OSSERVAZIONI DEL COMITATO-CHIATRI PUCCINI, DI LUCCA E DEL GRUPPO AMICI DEL COMITATO CHIATRI-PUCCINI NELL'AMBITO DEL PROCEDIMENTO DI VALUTAZIONE AMBIENTALE IN ORDINE AL PROGETTO di Riassetto della rete 380 e 132 kV nell'area di Lucca presentato con istanza per l'avvio della procedura di Pronuncia di Compatibilità Ambientale , ai sensi dell'art. 23 del D.Lgs 152/2006 e s.m.i., in data 20.03.2014 da Terna s.p.a. al Ministero dell'Ambiente e della Tutela del Territorio e del Mare e al Ministero per i Beni e le Attività Culturali e del Turismo, ai quali Ministeri la stessa Terna ha presentato in data 16.12.2015 integrazioni volontarie relative allo studio di alternative di progetto, altresì con aggiunta in data 13.01.2016 di revisione 1 delle suddette integrazioni volontarie "Relazione – analisi multicriteria per la scelta dell'alternativa più idonea", con i relativi allegati , in sostituzione della precedente versione.

Relazione Tecnica dell'Architetto Franca Fabrizi formulata in riferimento alle varianti proposte da Terna.

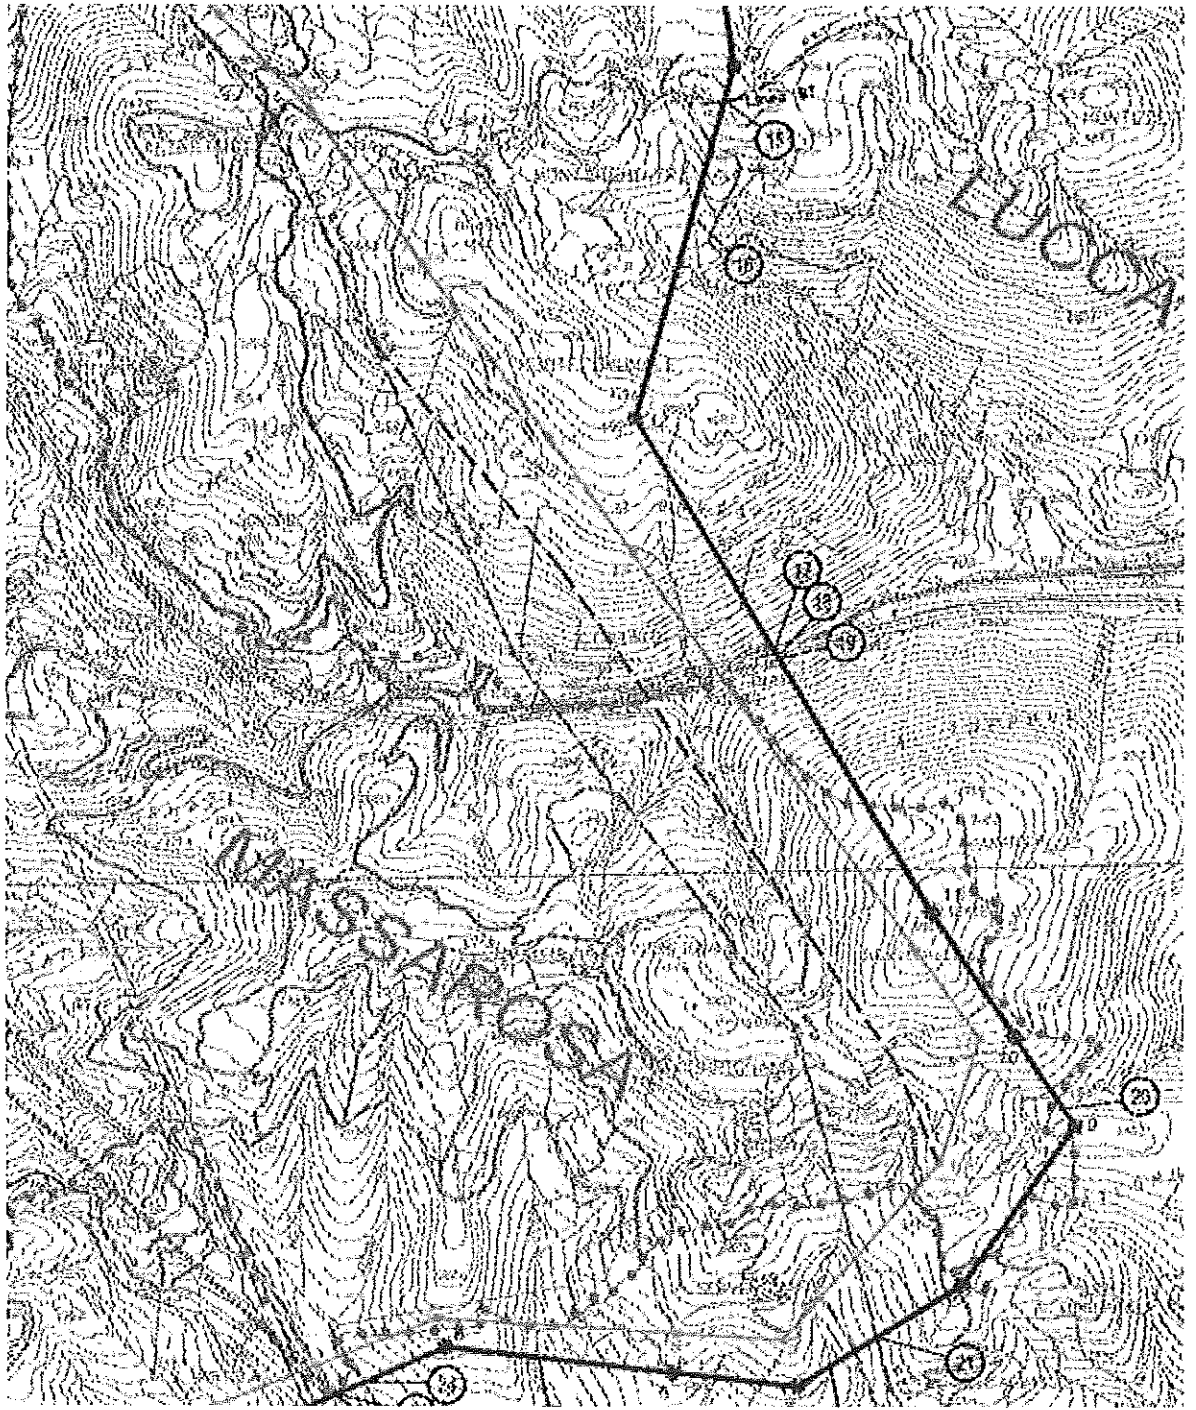
La proposta di variante al raccordo 132 kV che si chiede di verificare sotto il profilo tecnico ed ambientale è quella di spostare più a sud il punto di innesto del nuovo raccordo 132 kV. La proposta è evidenziata nelle immagini seguenti che graficizzano la variante con linea celeste su CTR regionale, a sinistra, e su immagine satellitare,

a destra; il tracciato attuale è rappresentato in verde nella CTR e in giallo nella satellitare.

Nel progetto Terna la variante all'attuale 132kV inizia dal sostegno n 23 avvicinandosi ad abitazioni attualmente immerse in zone boscate che godono di panorami di pregio, in zona Monti di Chiatari; si chiede, pertanto, di verificare la possibilità di iniziare la variante dal sostegno 17 con un tracciato intermedio (in blu nelle immagini sottostanti) tra la linea esistente ed il progetto presentato, innestandosi ad esso in corrispondenza del sostegno 10, migliorando inoltre le condizioni delle case Folonco e Campora rispetto alla condizione attuale di vicinanza alla linea esistente.

La proposta, se fattibile, permetterebbe di risparmiare circa 2.000 metri di raccordo e 5 nuovi tralicci.

Osservazioni inerenti gli abitati di Chiatari e Monti di Chiatari ed alla zona di Colle Sala e proposta di variante parziale al raccordo 380 kV in prossimità di località Colle Sala

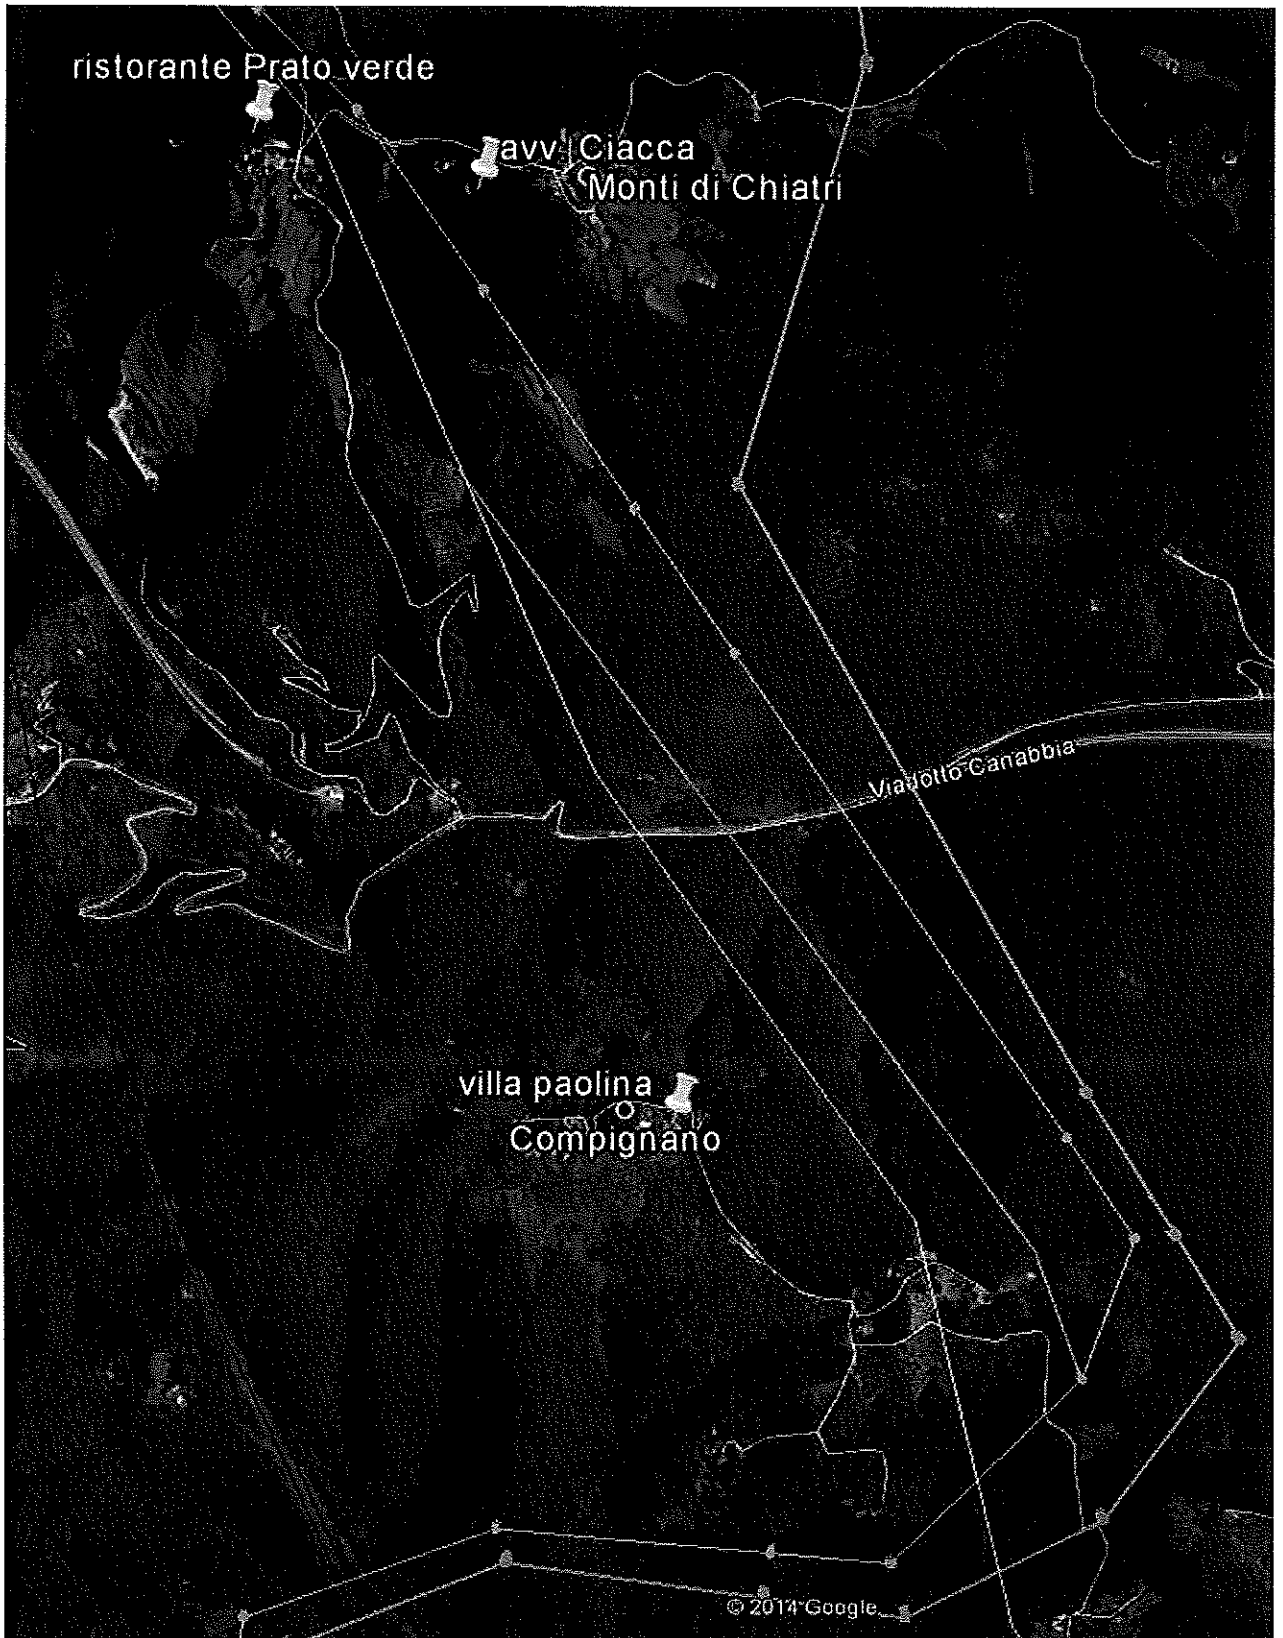
Nella zona di Chiatari, in corrispondenza della località Colle Sala, allo stato attuale la linea 380 kV si sviluppa a quota più bassa di quella prevista dal raccordo di progetto e con maggiore aderenza alla morfologia dei luoghi e, di conseguenza, minor impatto paesaggistico-visuale.

Si chiede a Terna di verificare la possibilità di posizionare i nuovi tralicci (più alti di quelli esistenti) 15 e 16, lungo il percorso attuale almeno fino al sostegno esistente 110. In tal modo si potrebbe evitare l'avvicinamento alle residenze attestate su Via di Chiatari, ai ruderi del Castello di Chiatari ed alla sottostante Villa Puccini.

Un prolungamento ulteriore dell'affiancamento alla linea attuale in direzione est permetterebbe l'allontanamento della linea 380 kV anche dall'abitato di Monti di Chiatari già gravato dal nuovo raccordo 132kV.

Dai punti di inizio delle varianti proposte da Terna nella soluzione in iter approvativo, le nuove varianti proposte sono riportate: in verde scuro la 380 e in verde chiaro la 132.

Ipotesi B

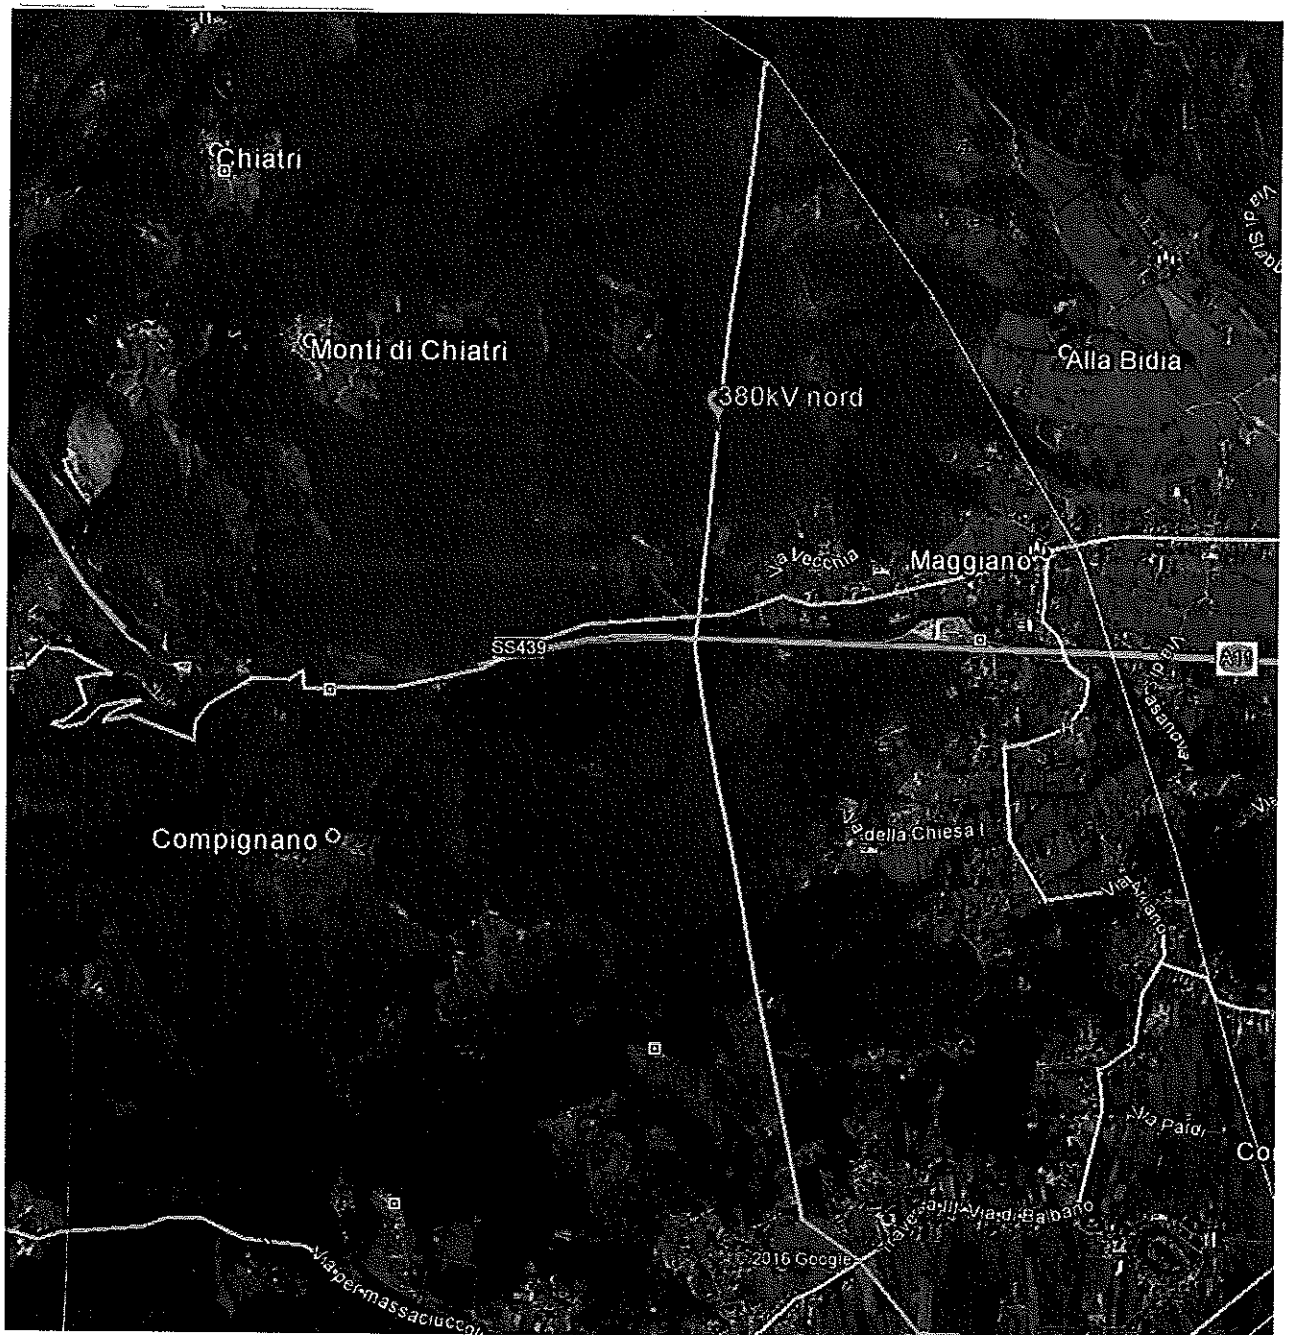
Per allontanare la linea 380 kV da Maggiano la variante potrebbe deviare verso ovest a nord della Via Sarzanese (a nord est della vostra abitazione), attraversando l'autostrada A11 ad ovest della stazione di servizio Monte Quiesa nord; il nuovo elettrodotto si svilupperebbe ad ovest dell'abitato di Arliano, e, proseguendo verso sud, raggiungerebbe la nuova SE attraversando Via di Balbano nel tratto dove l'edificazione risulta più scarsa, mantenendosi più lontano da Nozzano di quanto non risulti nella situazione attuale.

(nella immagine seguente: in verde la 380 proposta e in giallo la linea esistente)

Ipotesi C

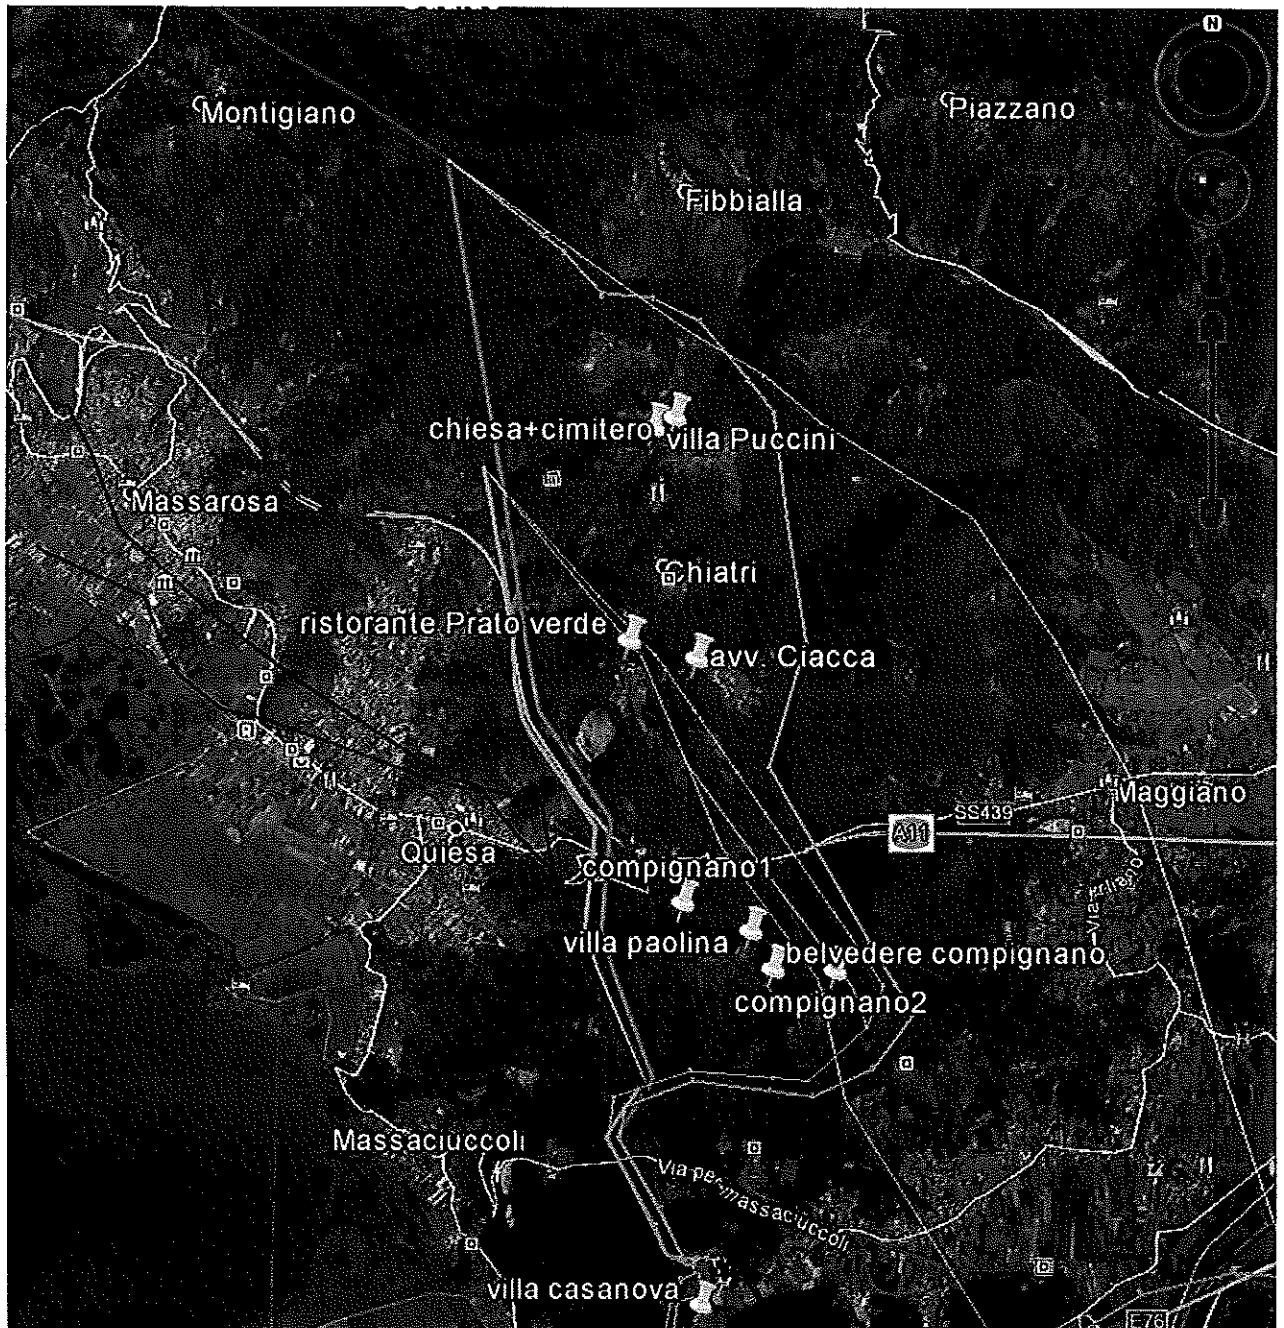
Dai punti di inizio delle varianti 380 kV e 132 kV proposte da Terna nella soluzione in iter approvativo, le nuove varianti proposte (nella immagine seguente: in verde scuro la 380 e in verde chiaro la 132) si dirigono direttamente verso sud fino ad incontrare la A11 Diramazione Lucca-Viareggio. Quindi affiancano entrambe l'infrastruttura fino all'ingresso della stessa in galleria; attraversano il Raccordo e quindi la Via Sarzanese per poi raggiungere la linea 132kV di RFI che affiancano fino a che non raggiungono i due tracciati in variante proposti da Terna (variante ciano per la 132 e arancio per la 380) a cui si ricongiungono per immettersi nella nuova SE.
